## **Analys av Teknikens Världs tester**

2017-05-04

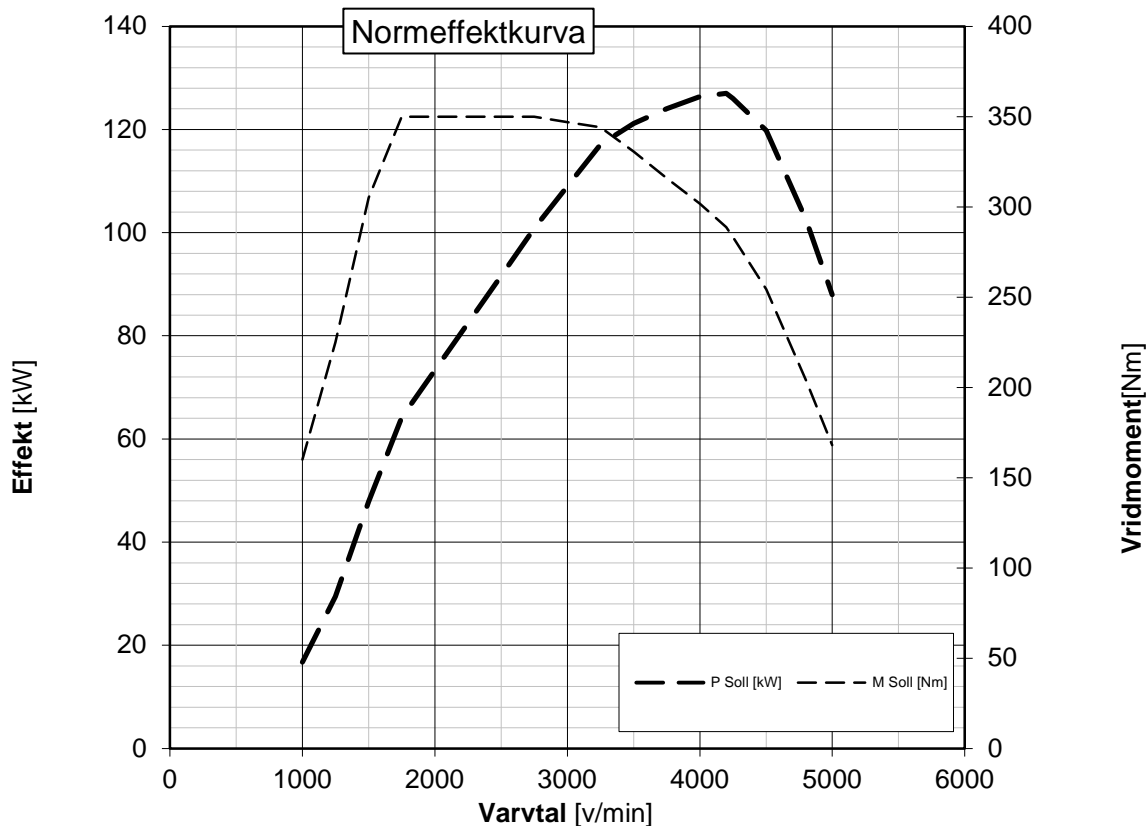
- Det fel som haft störst påverkan är att det varit inkonsekvent (samt felaktig) effektkorrigerings i testerna. Detta har gett stor skillnad i normeffekten som också ligger till grund för vridmomentberäkningen.

Felkällorna är så allvarliga att testerna inte är tillförlitliga. Det bristfälliga tillvägagångsättet har haft en avgörande inverkan på de redovisade testresultaten.

Bilden visar korrekta effekt- och vridmomentkurvor för Audi Q5. Dessa är oförändrade efter uppdateringen.

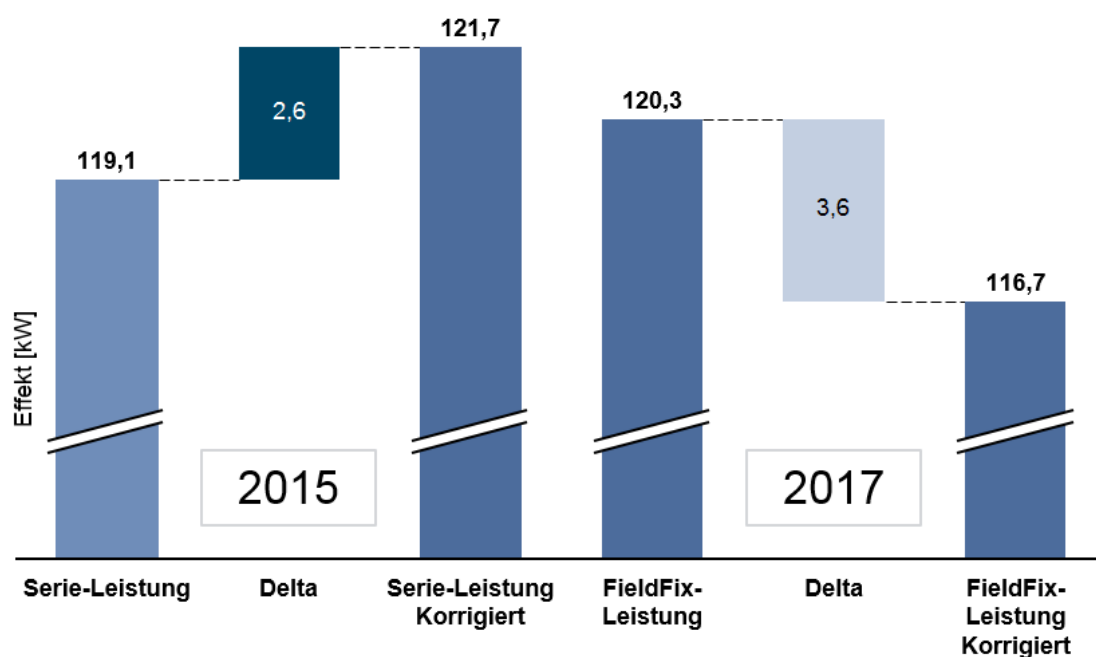
Det fel som haft störst påverkan är effektkorrigeringen i testerna. En sådan görs för att eliminera skillnader i väderförhållanden vid de olika testtillfällena. Med stora skillnader i lufttryck, insugsluftens temperatur, ångtryck mm vid första respektive andra testtillfället blir frågan om effektkorrigerig viktig. Det finns flera olika standarder för hur effektkorrigeringen ska beräknas. I mätningar från 2015 används effektkorrigerig enligt DIN 70020 (föråldrad norm). I mätningar från 2017 används effektkorrigerig enligt EEG 80/1269 (aktuell norm). I fallet med Q5:an i Teknikens Världs tester har man exempelvis använt den förstnämnda vid testtillfälle ett och den senare vid testtillfälle två. Detta har gett stor skillnad i normeffekten som också ligger till grund för vridmomentberäkningen.

Men vad som är viktigt att i detta fall framhålla är att det – när det gäller avgasturbomotorer – **inte ska göras någon effektkorrigerig överhuvudtaget** eftersom motorernas styrsystem hanterar skillnader i väderdata och anpassar sig efter det så att maxeffekt alltid erhålls.
